PROTOKÓŁ NR GKG.GZ.4091.2962.2017 - odpis

z narady koordynacyjnej dotyczącej uzgodnienia usytuowania sieci uzbrojenia terenu przeprowadzonej na podstawie art. 2 pkt 11, art. 7d pkt 2, art. 28b, art. 40b.1.pkt 6 ustawy z dnia 17 maja 1989 r. - Prawo geodezyjne i kartograficzne (Dz. U. z 2016 r. poz. 1629 z późn. zm.).

Przedmiot uzgodnienia : **Sieć i przyłącza kanalizacji sanitarnej, sieć i przykanaliki kanalizacji deszczowej, sieć i 3 przyłącza wodociągowe, sieci energetyczne nn i SN kablowe i napowietrzne i oświetlenie, 2 przyłącza gazowe, kable energetyczne NN instalacja zalicznikowa (instalacja odbiorcy)**

obręb Gołęczewo, ul. Boczna, Lipowa, Oświatowa, Gryczana, Polna, Wiśniowa, Czereśniowa, Kwiatowa, Modrakowa, Pszenna, Zbożowa, Rolna, gminna 1 i 2, działki wg załącznika nr 1, gmina Suchy Las powiat poznański, woj. wielkopolskie

rys. 2

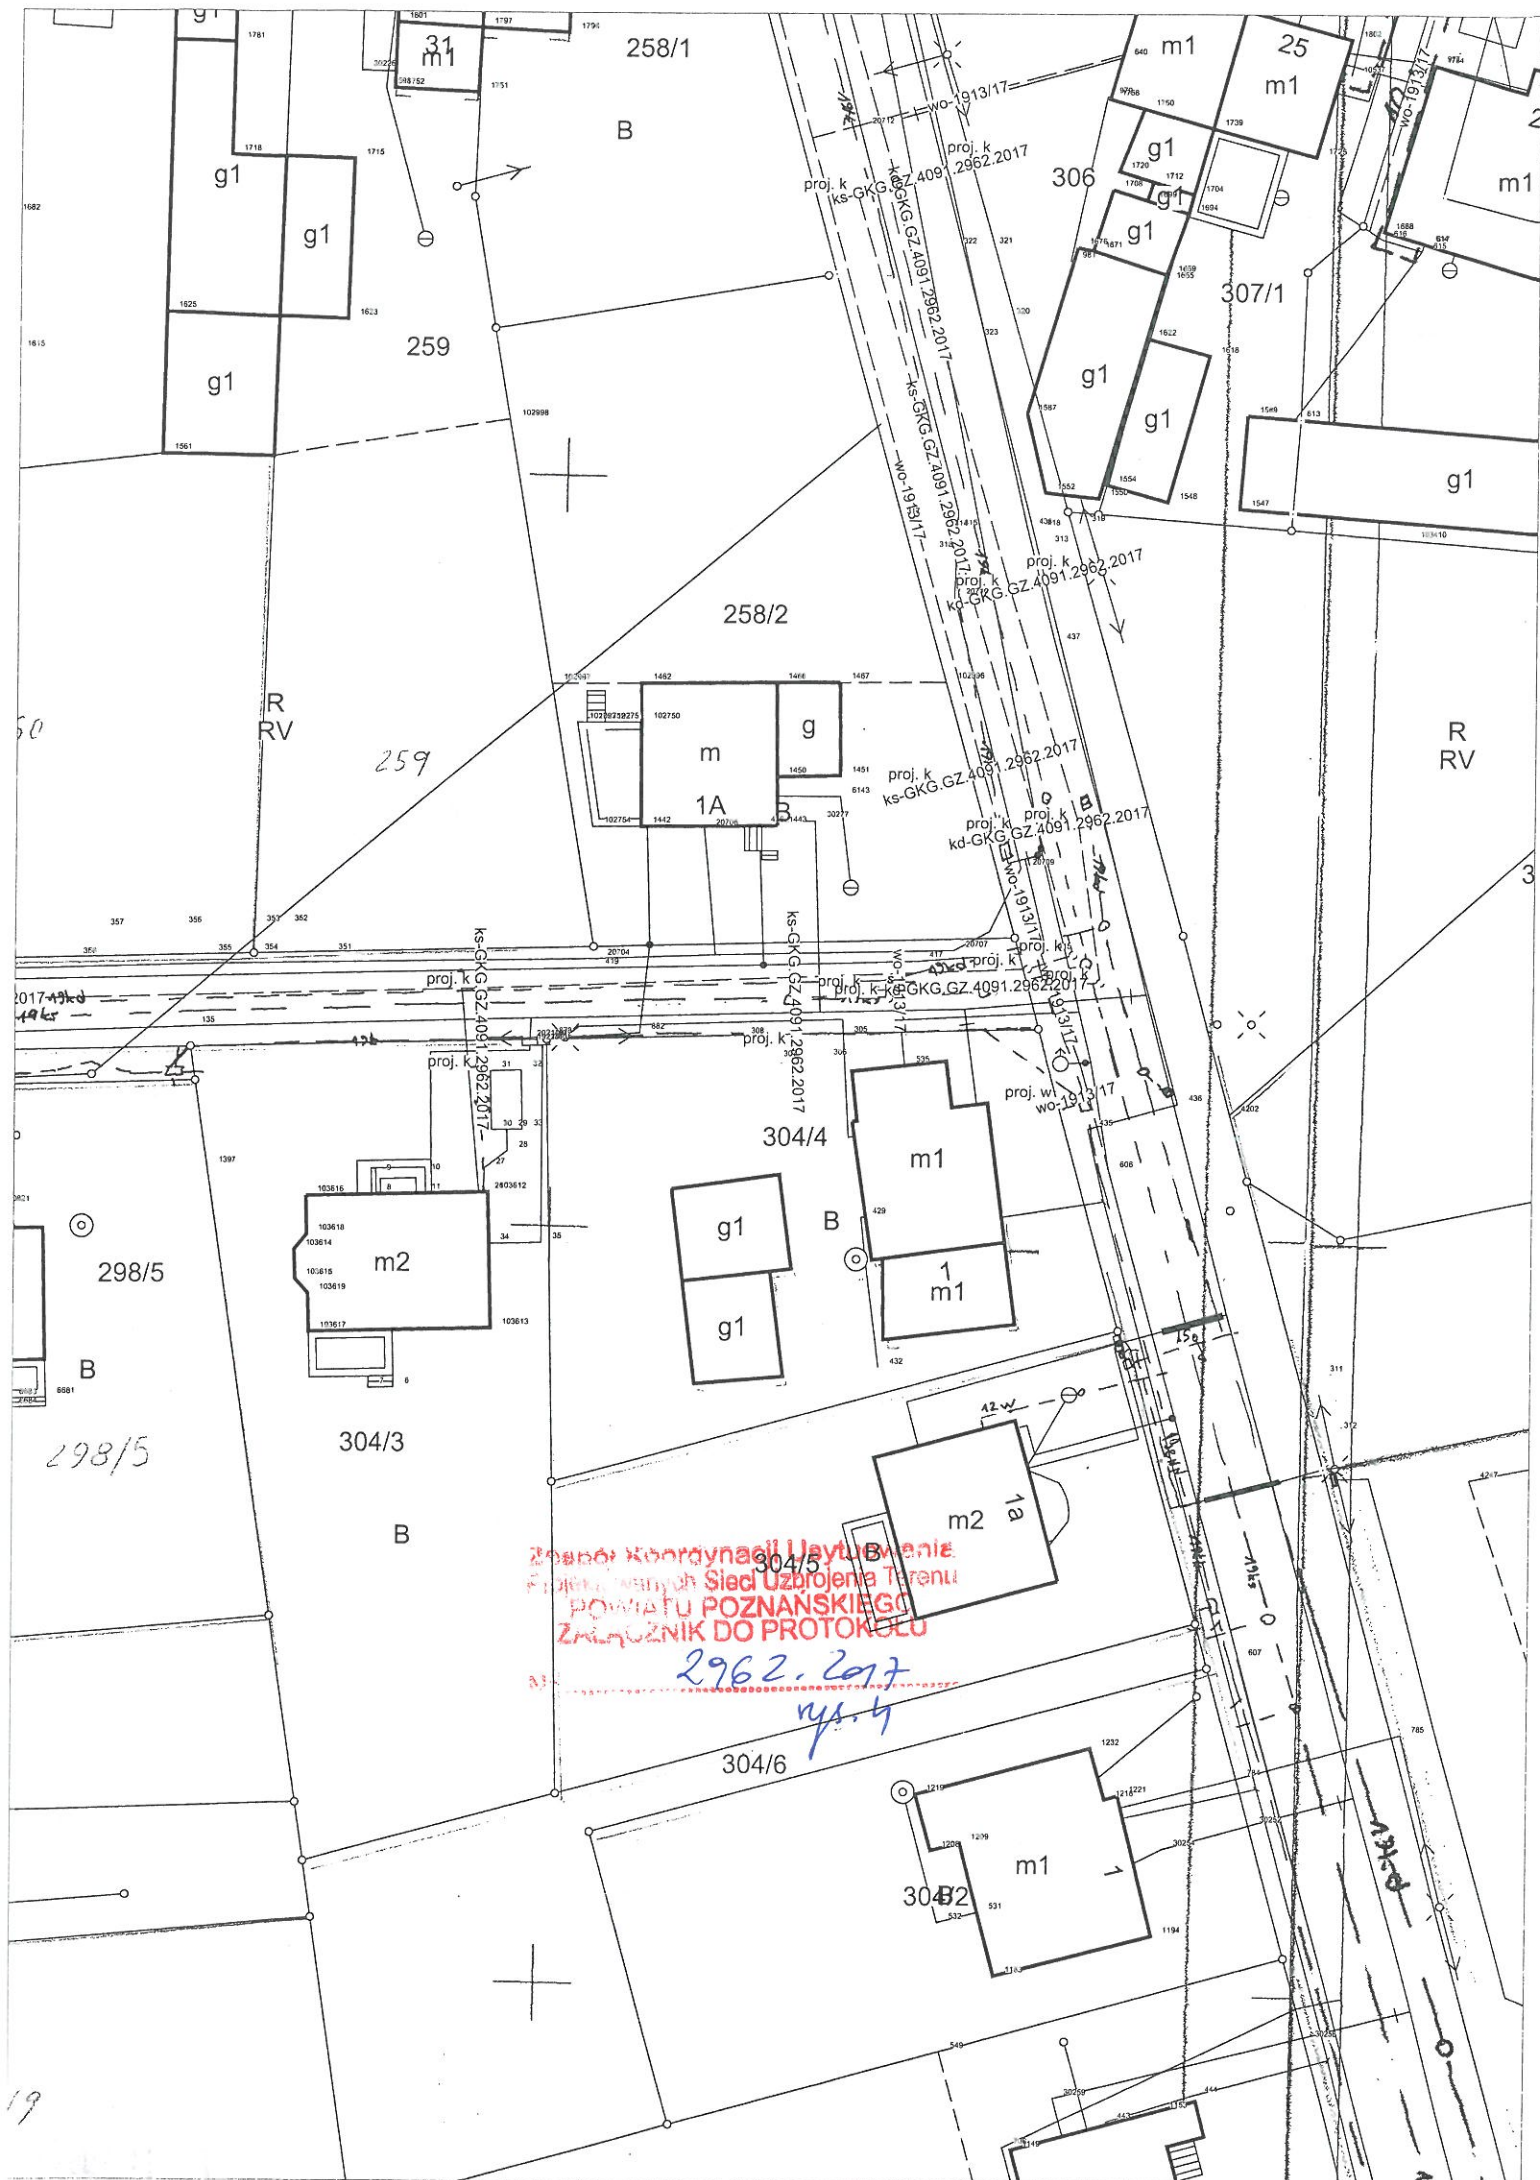
Rys. 2 – dołączono mapę A4 z projektowaną siecią wodociągową n.k. 1913/2017.

Nr 2962.2017
rys. 6

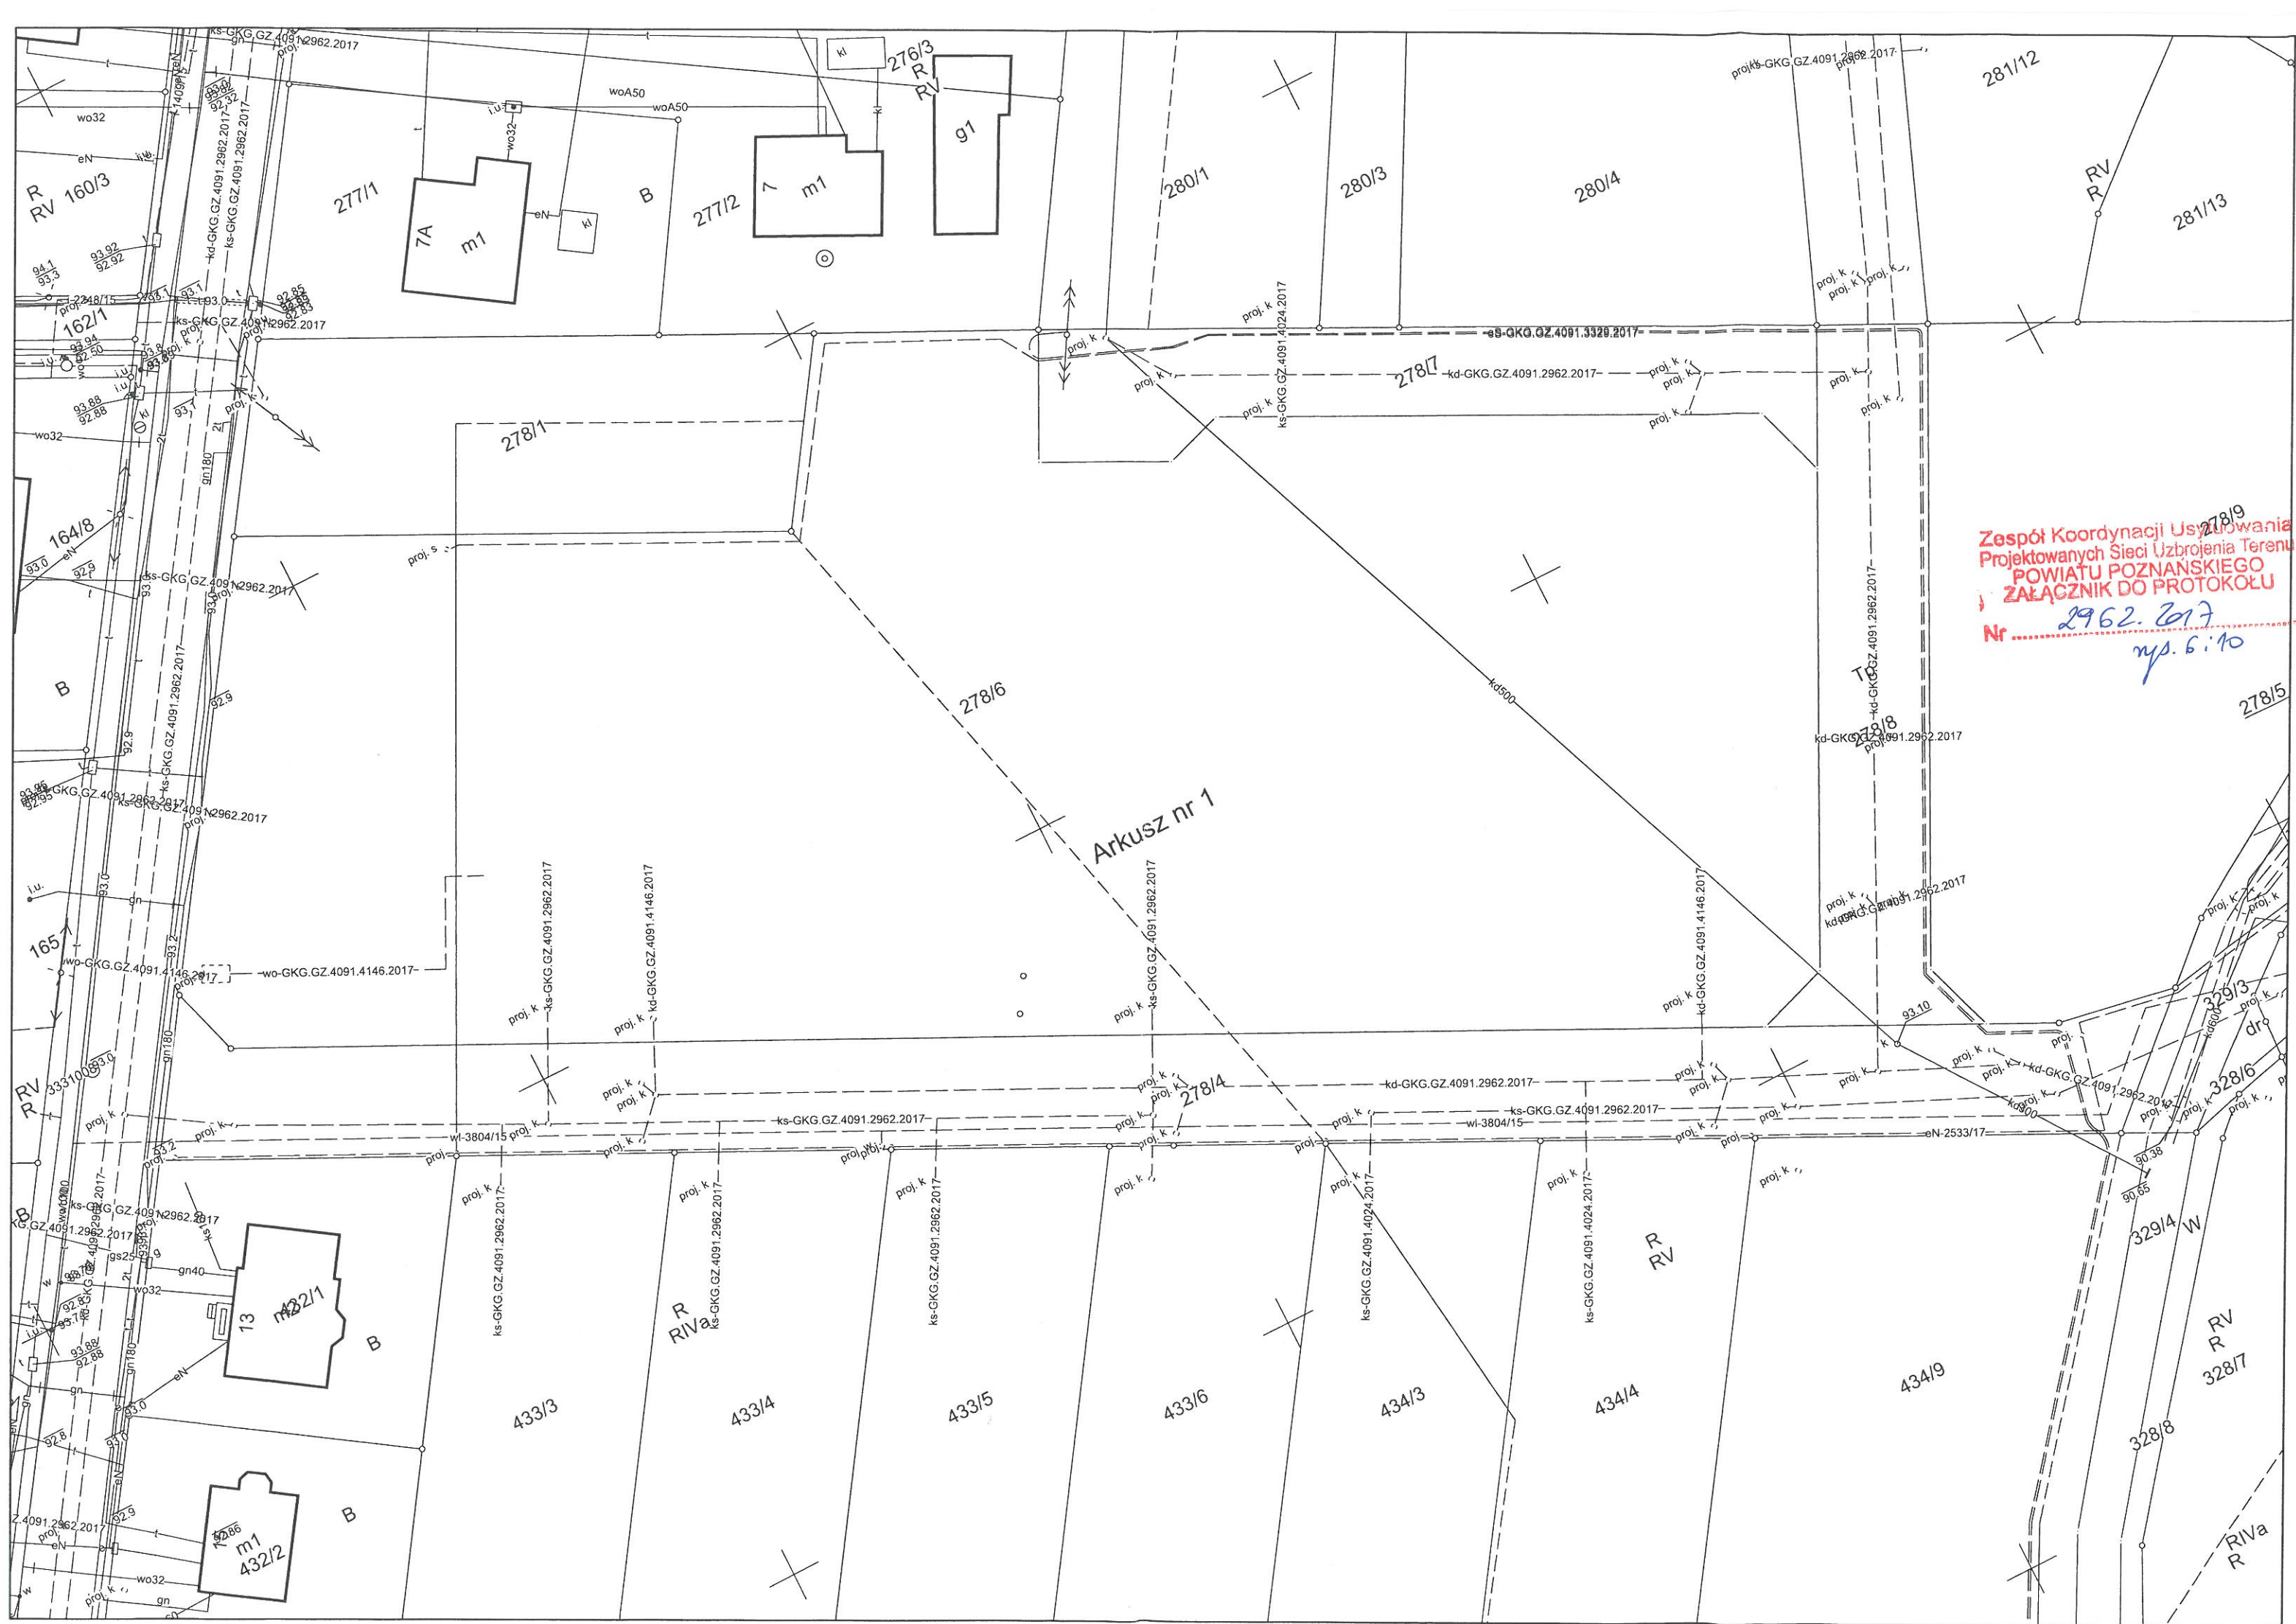
Rys. 6 – dołączono 2 mapy A3 z projektowaną siecią wodociągową n.k. 3804/2015 i z istniejącymi sieciami telekomunikacyjnymi w ulicy Lipowej z projektowaną siecią energetyczną n.k. 3329/2017 (dotyczy też rys. 10).

Zespół Koordynacji Usytuowanie
Projektowanych Sieci Uzbrojenia i
POWIATU POZNANSKIEGO
ZAŁĄCZNIK DO PROTOKOŁU
Nr 2962.2017
ms. 7

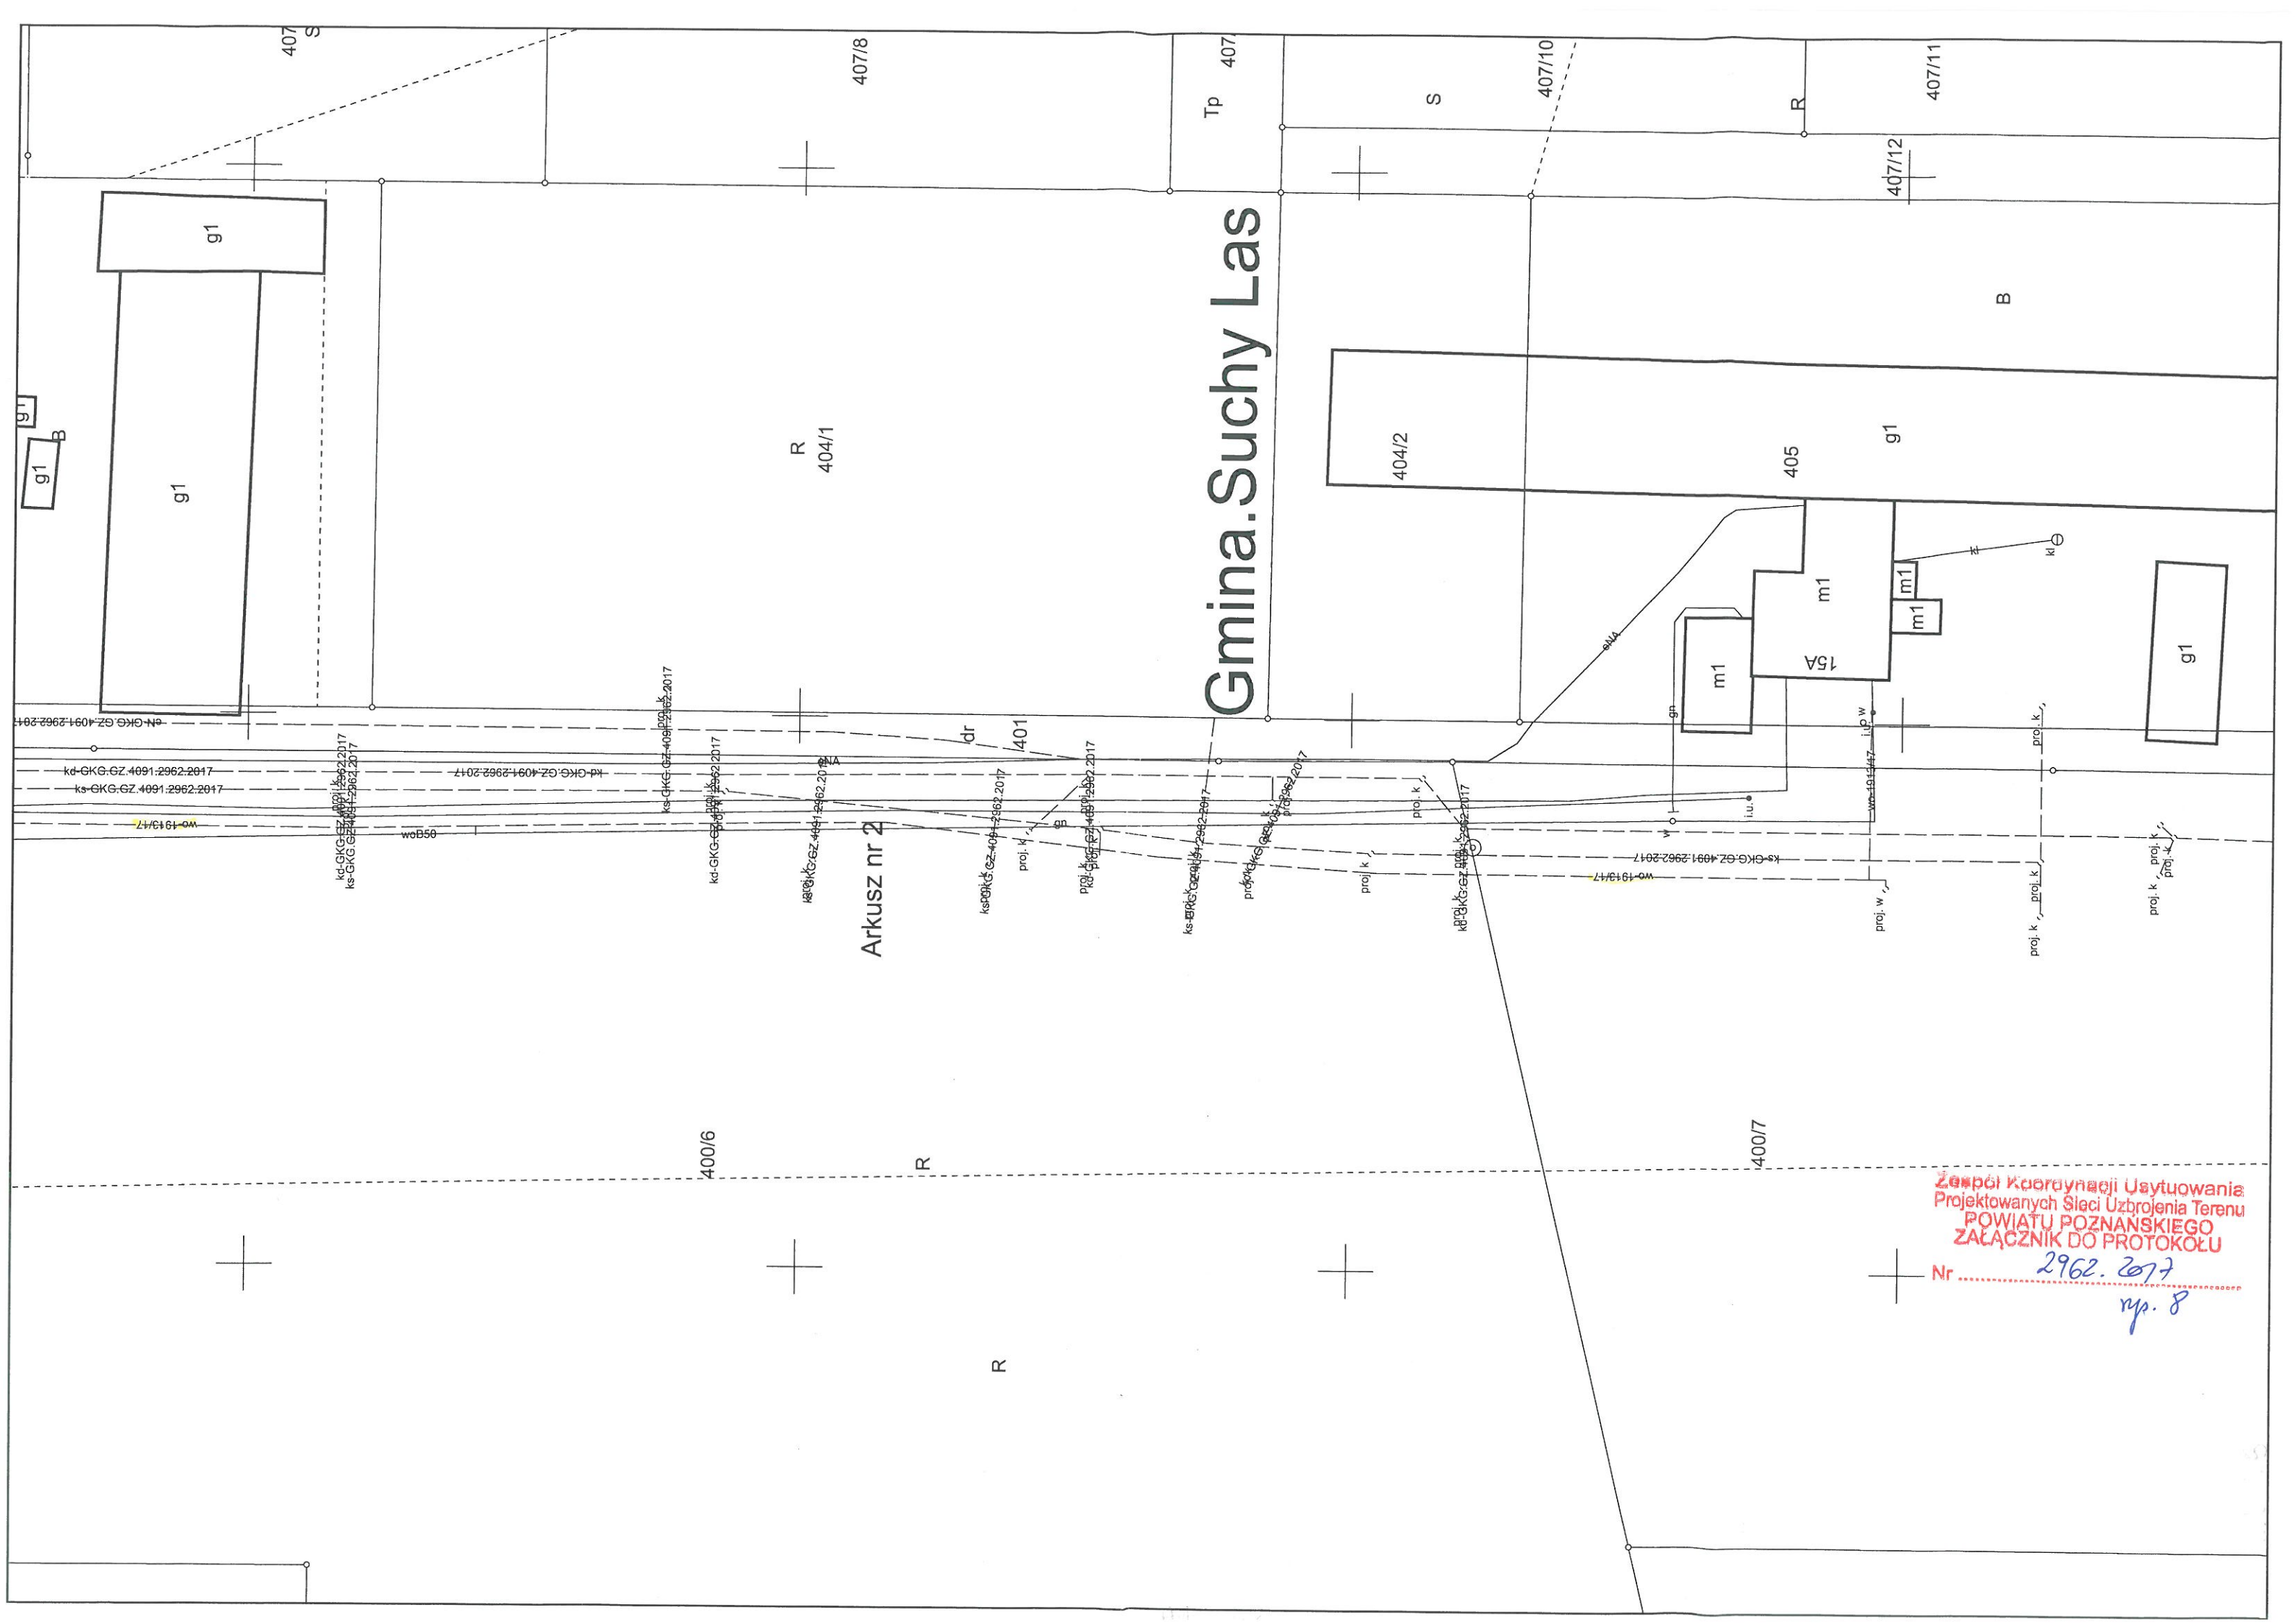
Rys. 7 – dołączono mapę A3 z istniejącą siecią telekomunikacyjną (ma być przebudowana i skoordynowana z obecnie uzgadnianą siecią kanalizacji deszczowej odrębnym uzgodnieniem - pismo z Gminy Suchy Las Nr BI.7013.2.22.2012.233 z dnia 24 października 2017 r.
